Gildandi deiliskipulag Búðargils, samp. 06.08.2015

Deiliskipulag Búðargils, skýringaruppráttur 06.08.2015

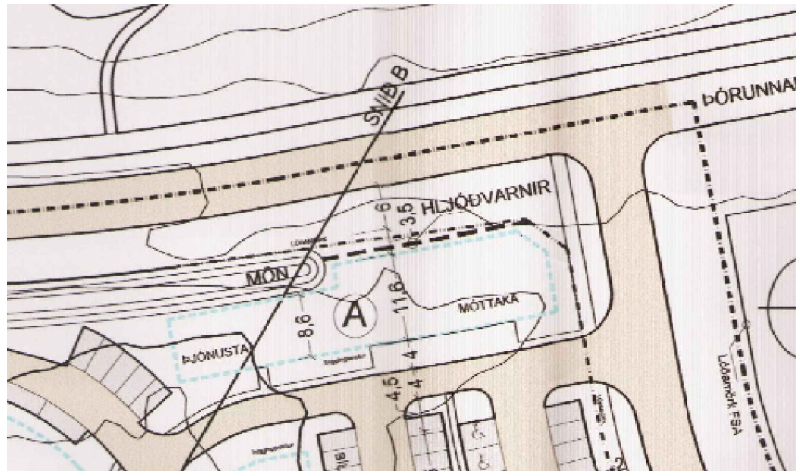
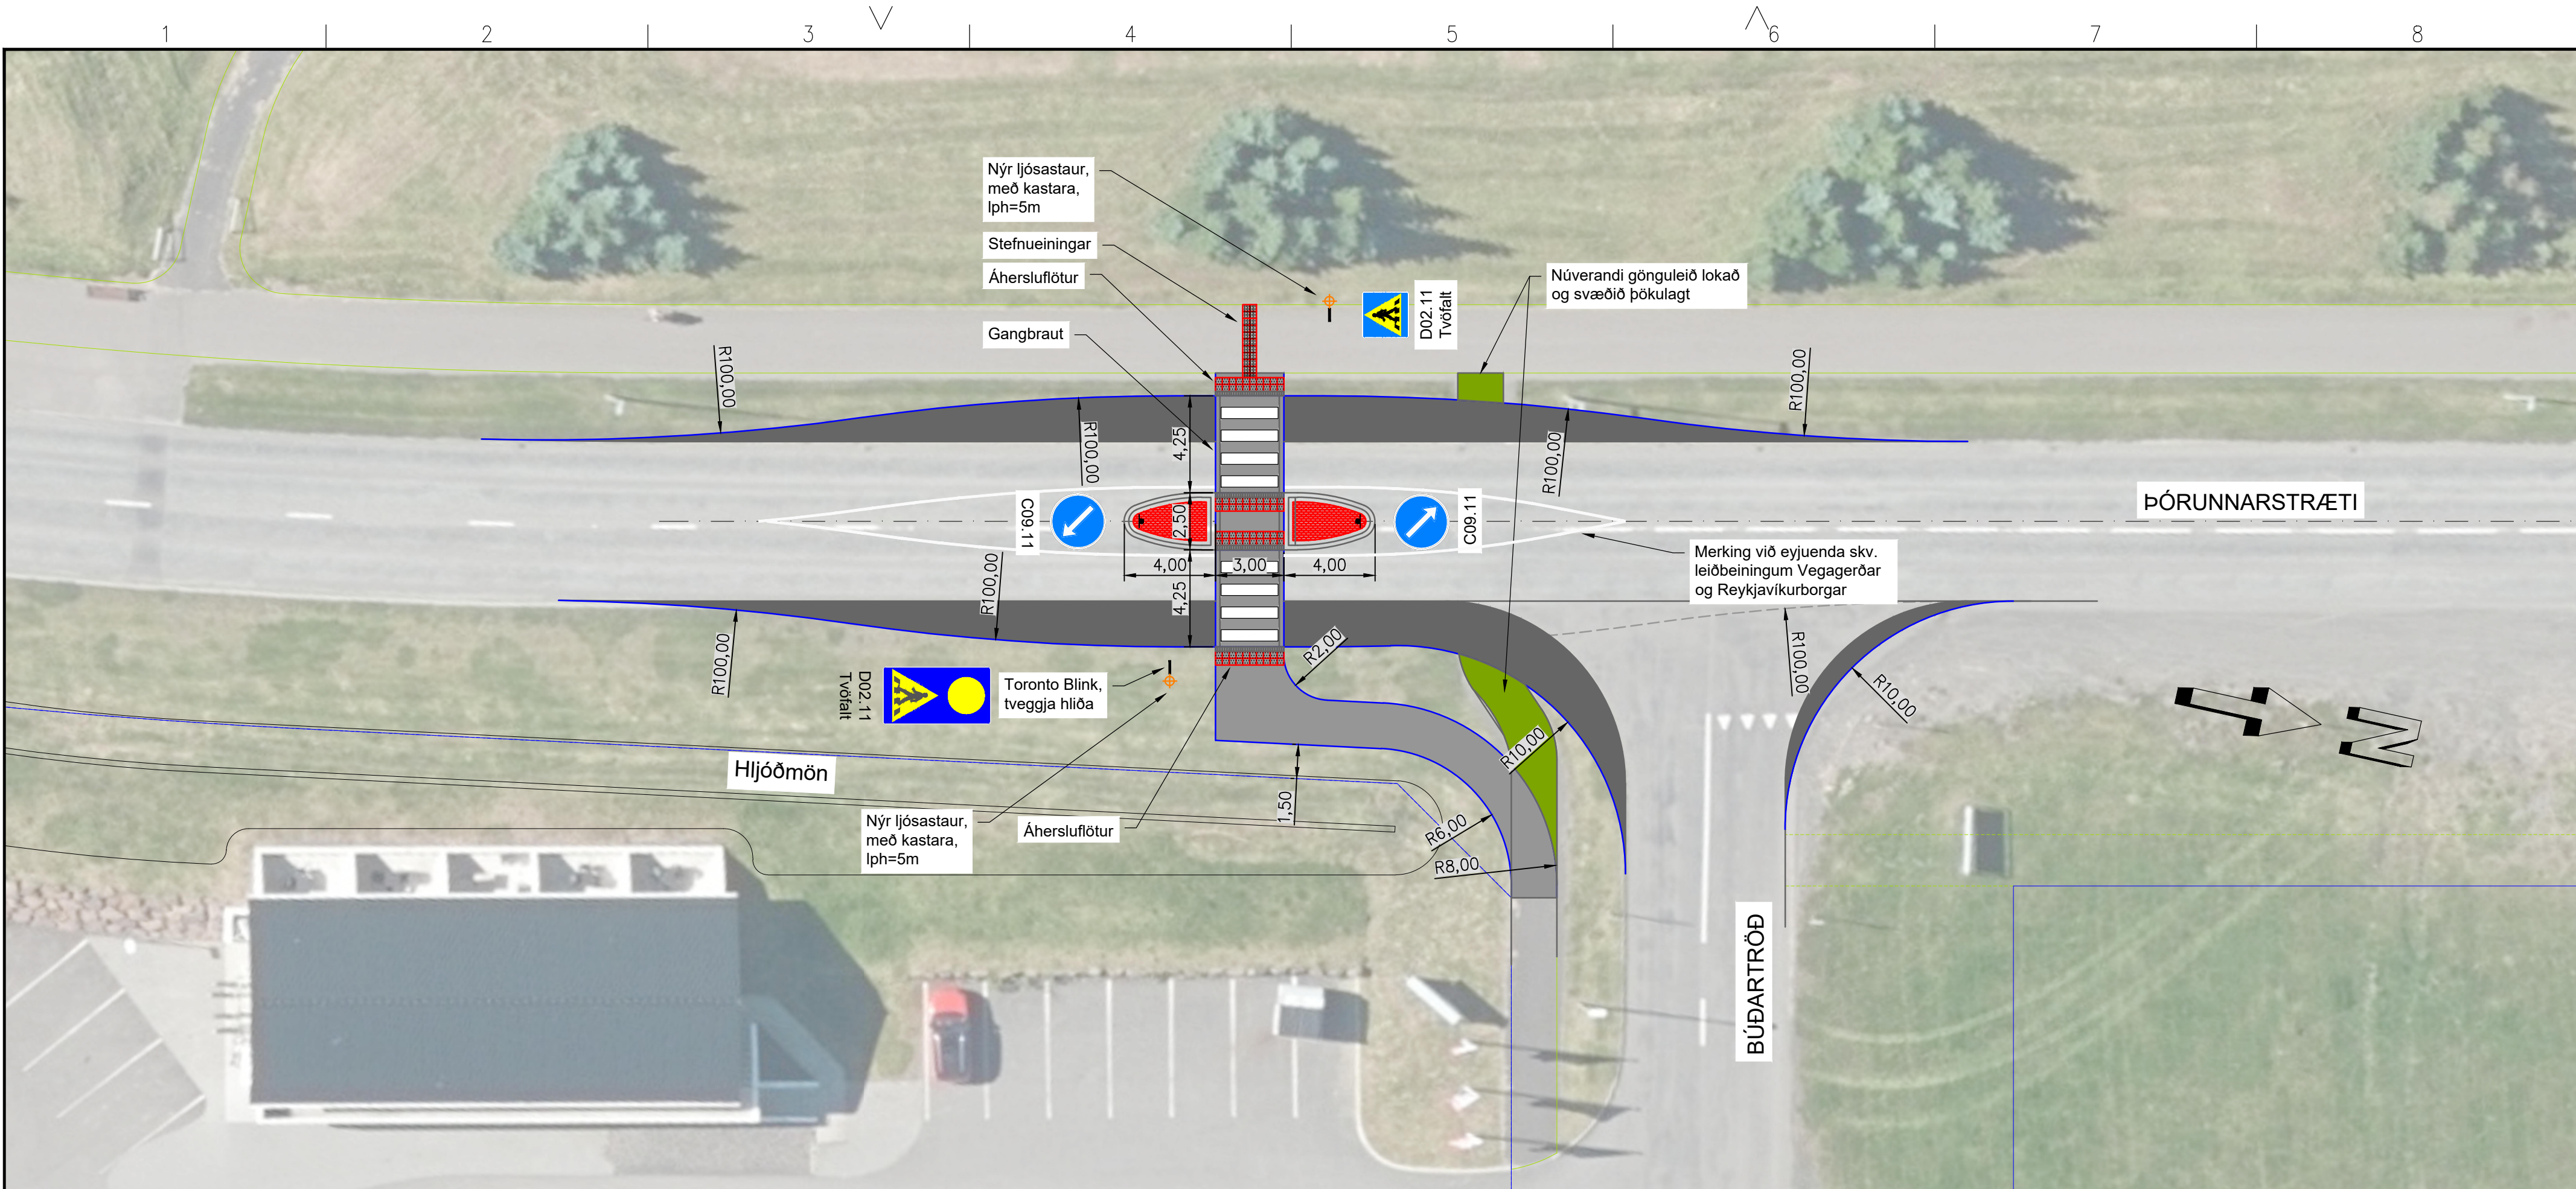
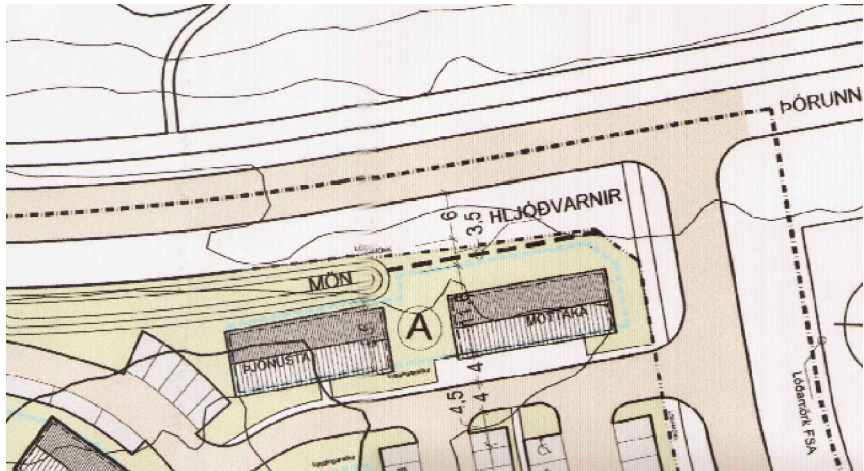
SKÝRINGAR:
Gildandi deiliskipulag sýnir beina gangstétt meðfram Búðartröð að Þórunnarstræti. Núverandi útfærsla sveigir til suðurs til þess að stytta gönguleið yfir götuna. Í tillögunni er gönguleiðin færð lengra til suðurs til þess að breiddaraukning vegna nauðsynlegrar eyju sé að fullu komin fram. Aðeins eru sýnd helstu atriði útfærslu gangbrautarinnar sem verður gerð í samræmi við deiliteikningar Akureyrarbæjar.
